改善箇所説明図

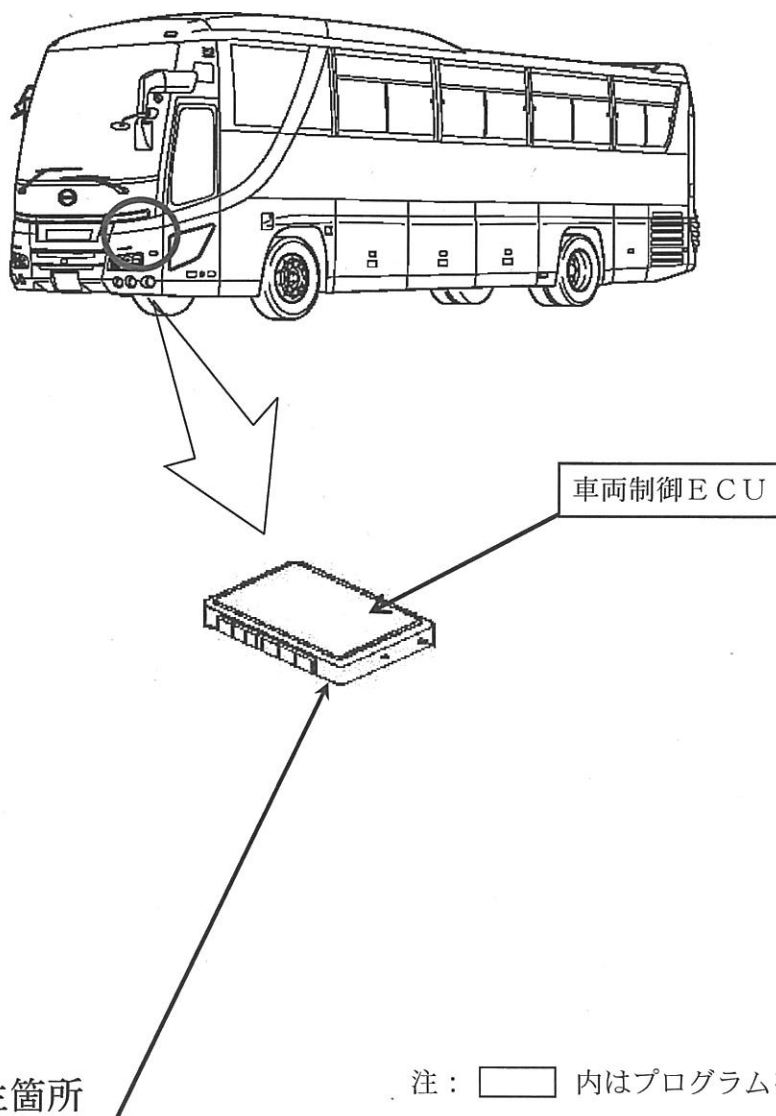
注： 内はプログラムを書き換える部品を示す。

大型観光のハイブリッドバスにおいて、車両制御ECUのプログラムが不適切なため、ABSが作動した場合、その後、作動していないにもかかわらず稀に当該ECUが作動中との認識のままとなることがある。そのため、その状態では補助ブレーキの作動操作をしても、補助ブレーキが作動しない。

全車両、車両制御ECUのプログラムを書き換える。

識別 : ネームプレートに黄色ペイントを塗布する。
